PARC EOLIEN DU CHEMIN DE CHALONS

Porter à connaissance

ANNEXE 3 : VOLET PAYSAGER

—
\
/
**RESUME DE L'IMPACT DE LA REDUCTION
DE 11 A 6 EOLIENNES**

SCÉNARIO RETENU
6 éoliennes
Source : Nordex France

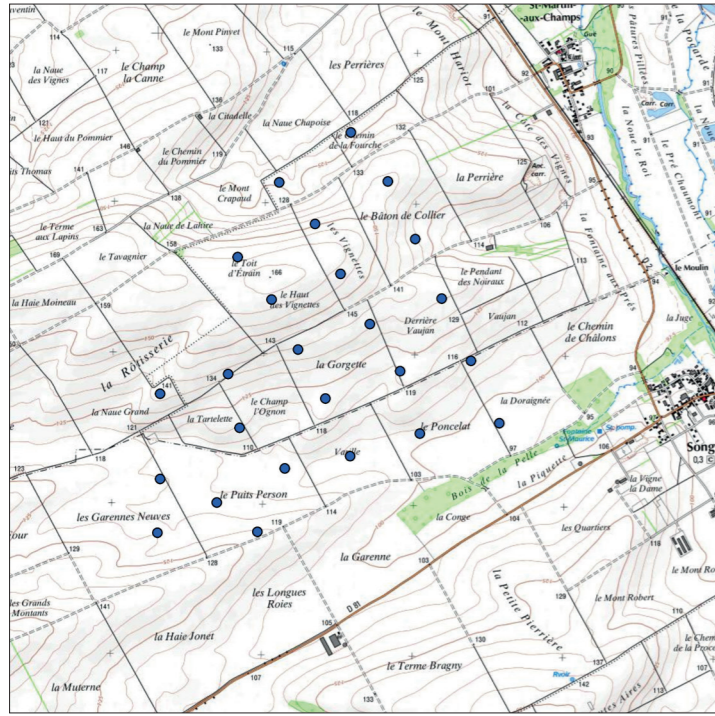
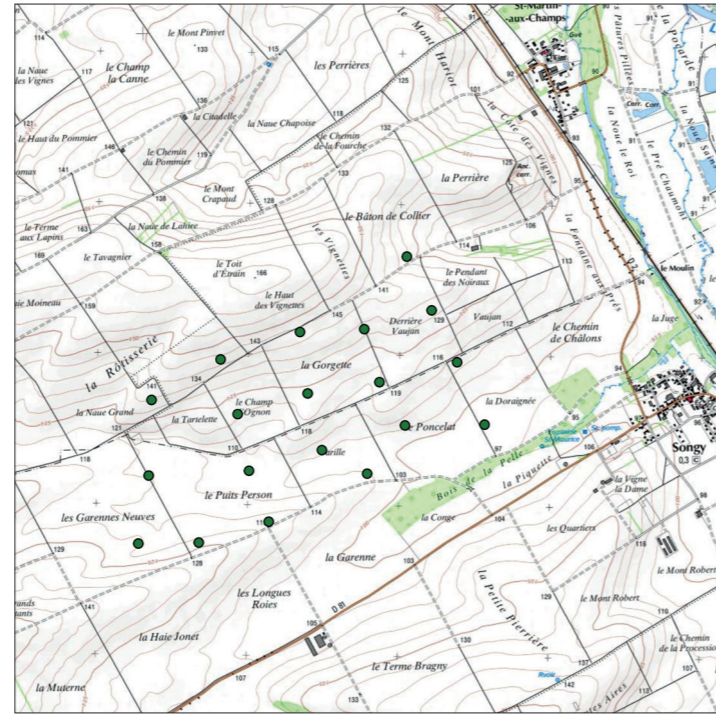
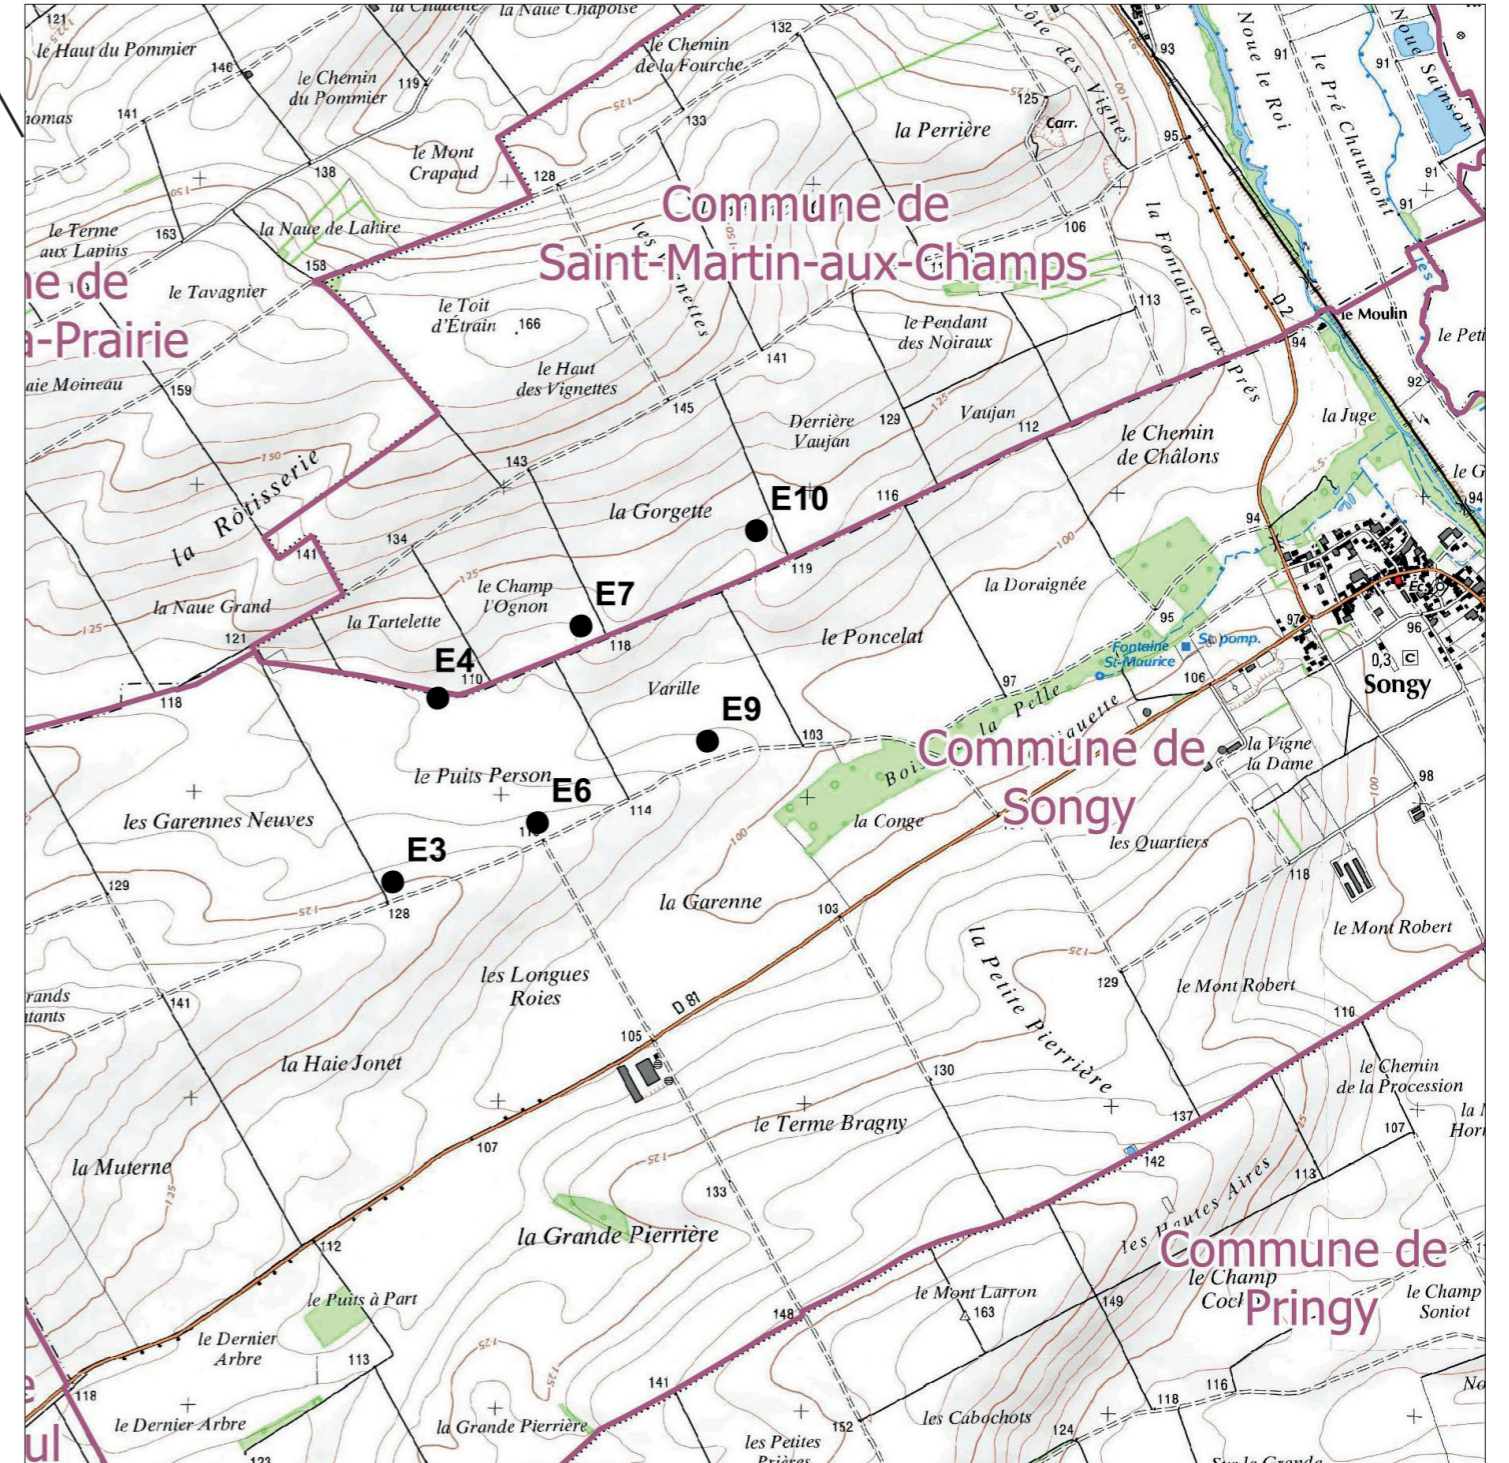
Suite à l'avis de l'Etat qui a jugé le projet recevable, le porteur de projet a décidé de réduire l'ampleur du projet, passant de 11 à 6 éoliennes. Les éoliennes E1 et E2 ont été supprimées afin de réduire les impacts en lien avec le SRCE, l'éolienne E11 pour améliorer l'intégration paysagère, les éoliennes E5 et E8 pour équilibrer la forme du projet.

Toutefois, comme indiqué en introduction, NORDEX a choisi de réduire l'envergure du projet en passant de 11 à 6 éoliennes. Ce choix est motivé par une volonté d'amélioration notable de l'intégration paysagère, notamment via la suppression de l'éolienne E11, aérogénérateur situé le plus près des habitations.

6 éoliennes régulièrement réparties sur 3 lignes orientées Est-Ouest.

PHOTOMONTAGE N°18

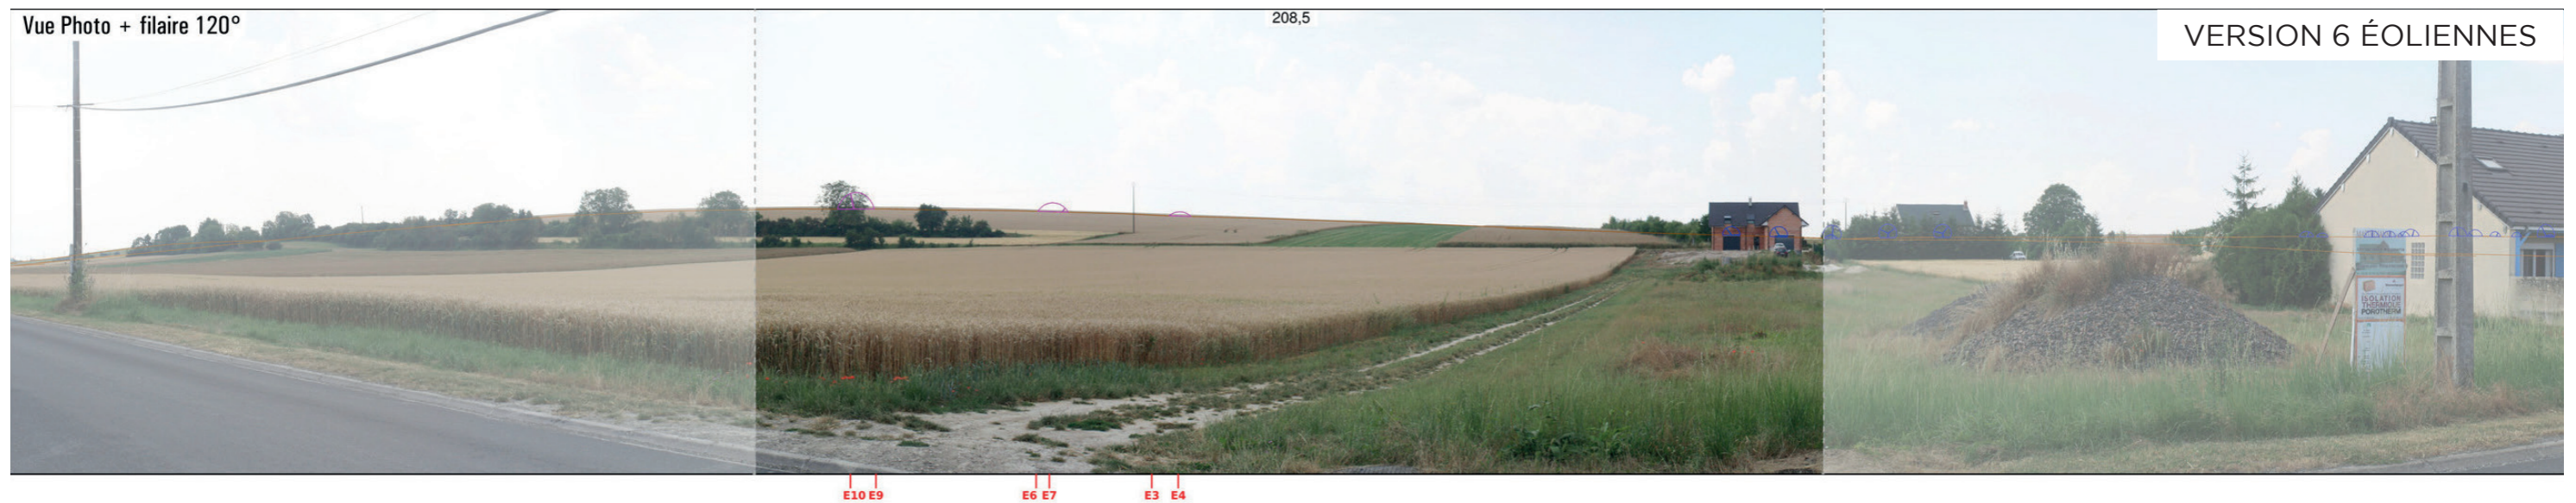
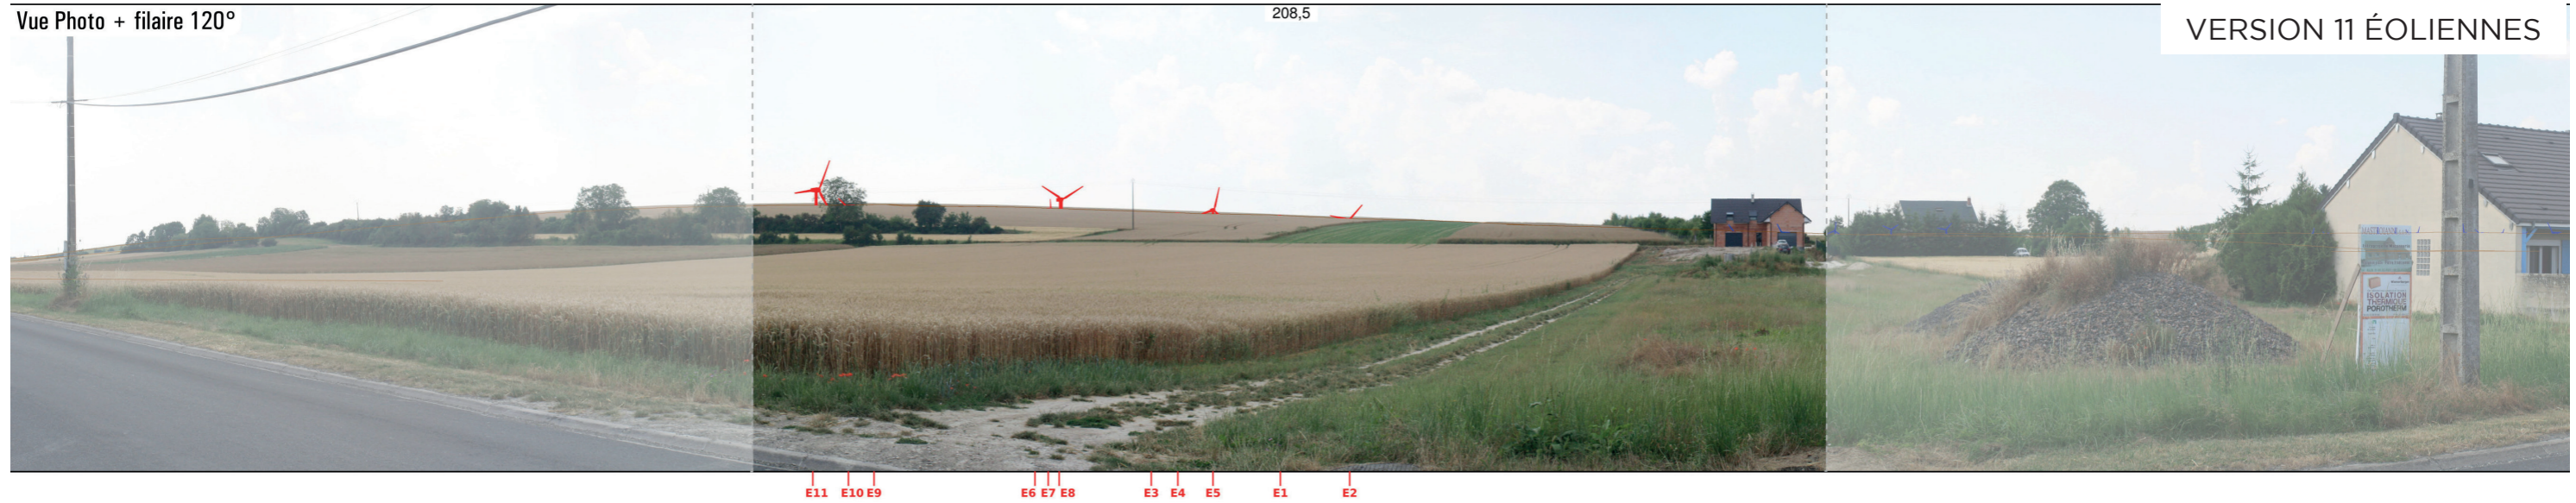
Sur le photomontage du haut, seulement 6 rotors sur 11 émergent à peine de la ligne de crête et on ne distingue que deux nacelles.

Sur le photomontage du bas, on ne distingue que le haut des pales de 3 éoliennes sur 6. Rotors et nacelles sont masquées par le relief. L'impact sur le paysage depuis la D2 est négligeable. Le parc n'engendre aucun effet d'encercllement ou de saturation aux abords du village.
